CONSULTA PÚBLICA DO MME Nº123/2022

Consulta Pública para Revisão Ordinária de Garantia Física
de Energia das Usinas Hidrelétricas – UHEs Despachadas
Centralizadamente no Sistema Interligado Nacional - SIN

Desta maneira, encaminhamos abaixo a contribuição do grupo CTG Brasil para a CP MME Nº 123/2022, separada em quatro tópicos: (1) necessidade de atualização do período crítico na configuração hidrelétrica de referência; (2) aprimoramentos metodológicos conforme CP 121/2022; (3) valores de indisponibilidade forçada e programada TEIF e IP utilizados na configuração hidrelétrica de referência; (4) indivisibilidade da garantia física em parcelas “revisáveis” e “não revisáveis”.

Figura 7-3: Evolução da Energia Armazenada do SIN no cálculo do Período Crítico do SIN

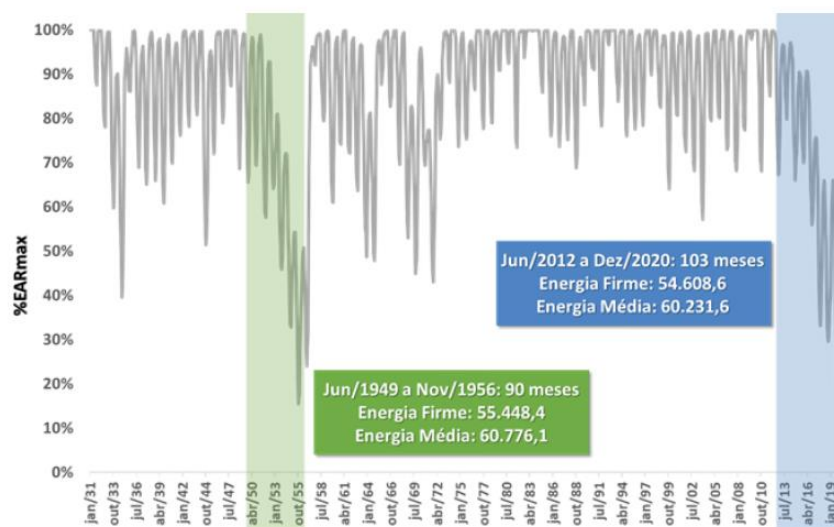
Conforme a figura a seguir, retirada do relatório do PEN 2021, de junho de 2012 a dezembro de 2020 observou-se um deplecionamento acentuado e contínuo do SIN, similar ao observado no período de junho de 1949 a novembro de 1956, partindo do nível máximo de armazenamento e não apresentando novo reenchimento. Conforme mencionado no material do PEN, isso levou o sistema na última década a situações delicadas de atendimento conjuntural à carga, com reservatórios muito baixos ao final dos períodos úmidos e forte dependência das estações chuvosas.

Desta maneira, conforme mencionado pelo ONS no relatório, ao se incluir o ano de 2020 no histórico de vazões do SUISEI, a simulação aponta um novo período crítico, de junho de 2012 a dezembro de 2020, que, como indicado na figura abaixo, apresentou níveis menores de energia firme e de energia média do que o período crítico anterior, de 1949 a 1956, chegando a valores de armazenamento inferiores a 10% ao final de 2020. O novo período crítico calculado pelo modelo apresenta uma duração de 13 meses a mais do que o período crítico anterior (103 meses contra 90 do anterior).

Ademais, é prerrogativa do processo de Revisão Ordinária de Garantias Físicas utilizar todos os dados de entrada, premissas, parâmetros e modelagens mais atualizados que estejam disponíveis, de maneira que defendemos a atualização do histórico de vazões para que contemple o ano de 2020, já consolidado para processos de PMO e PLD, e que o período crítico seja atualizado para compreender os anos de 2012 a 2020 no processo de ROGF.

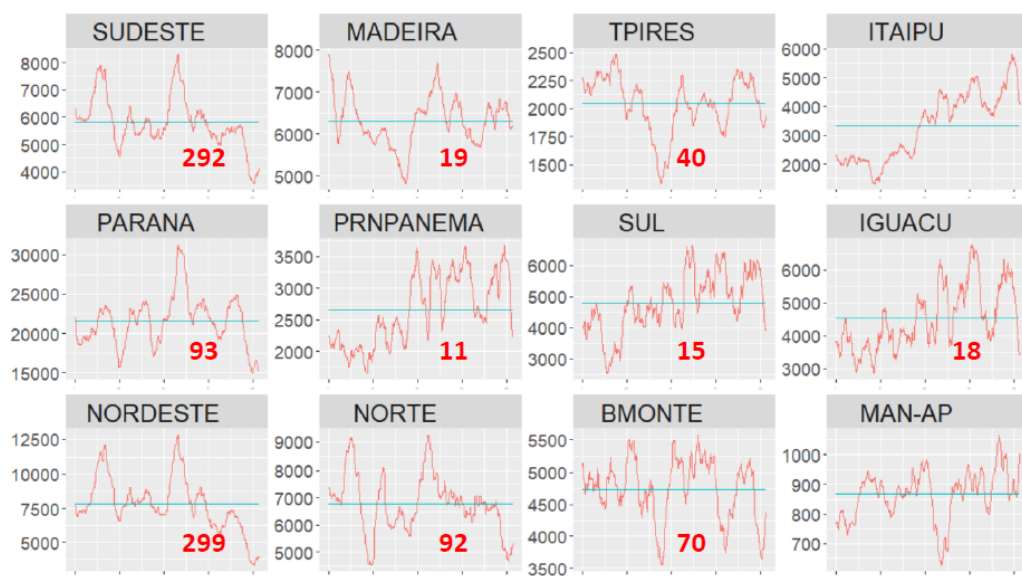
Vale destacar que a mesma afirmação acerca de o SIN estar passando por um novo período crítico, mais gravoso que o de 1949 a 1956, já vem sendo feita pelo ONS há mais anos, desde antes da ocorrência do ano de 2020, quando os armazenamentos ainda não estavam no mínimo atingido naquele ano. No PEN 2020, que somente considerava o histórico de vazões até o ano de 2019, já é mencionado que a simulação acusava um novo período crítico. A mesma afirmação foi feita no PEN 2019, que englobava histórico de vazões apenas até junho de 2019.

• **Evolução da média móvel de 5 anos entre janeiro de 1931 e janeiro de 2022**

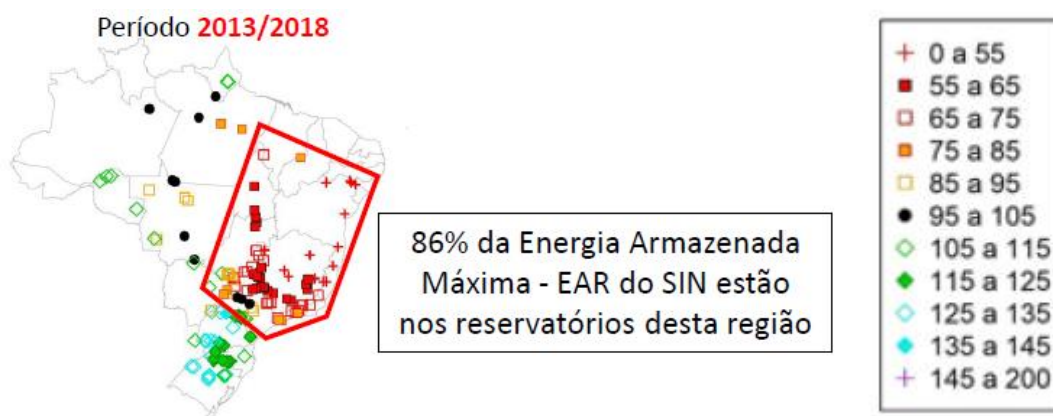
Na figura a seguir, retirada da apresentação da terceira reunião do GT Representação de Cenários Hidrológicos do Comitê Técnico do PMO/PLD, realizada em 31/03/2022, é possível notar que diversos Reservatórios Equivalentes de Energia (REEs) vêm apresentando médias

móveis de 5 anos de vazões abaixo ou muito abaixo da MLT, com uma tendência negativa cada vez mais destacada, como os REEs Sudeste, Nordeste, Norte e Paraná, enquanto outros vêm apresentando uma tendência cada vez mais positiva, como o REE Itaipu.

A maior parte dos REEs possui uma média móvel de 5 anos abaixo da MLT

Desta maneira, nota-se que o período crítico anterior, de 1949 a 1956, não mais representa adequadamente o comportamento hidrológico dos diversos REEs do SIN, dada a alteração de tendência em que se notam maiores afluências nos REEs localizados mais ao sul do País, e menores afluências nos REEs localizados mais ao Norte, conforme a figura a seguir, também retirada do material do GT Representações de Cenários Hidrológicos.

Figura 2 – Período crítico das vazões afluentes às 73 usinas com capacidade de regularização consideradas. Cada empreendimento está representado por dois círculos concêntricos que, quando apresentam cores distintas, revelam PCs que iniciam em uma determinada década e terminam em outra.

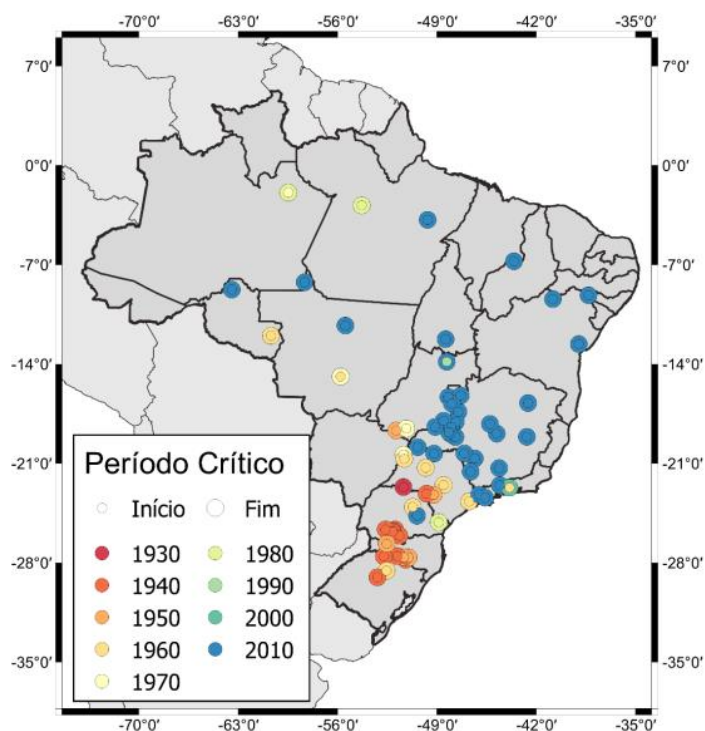
No trabalho referenciado em [1] é citada, também, a existência de um novo período crítico para diversas bacias do SIN, iniciado após 2010. O trabalho questiona o porquê da utilização de um único período crítico para todo o País, dado que a grande diversidade hidrológica existente entre as bacias hidrográficas faz com que diversas regiões tenham passado por seus respectivos períodos críticos em momentos distintos. A figura abaixo, retirada desse trabalho, mostra os resultados das simulações e indica que, para a maioria das usinas localizadas nos subsistemas Sudeste, Nordeste e Norte, o período crítico mais recente se iniciou após o ano de 2010, não compreendendo mais a década de 1950, utilizada oficialmente nas revisões de garantia física.

Assim, não só pela maior severidade do novo período crítico de 2012 a 2020 em relação ao período crítico anterior de 1949 a 1956, mas também pelo novo padrão de comportamento de distribuição espacial das afluições, nota-se que a utilização do período crítico anterior, de 1949 a 1956, não é adequada, uma vez que não reflete mais as condições atuais de afluições do SIN.
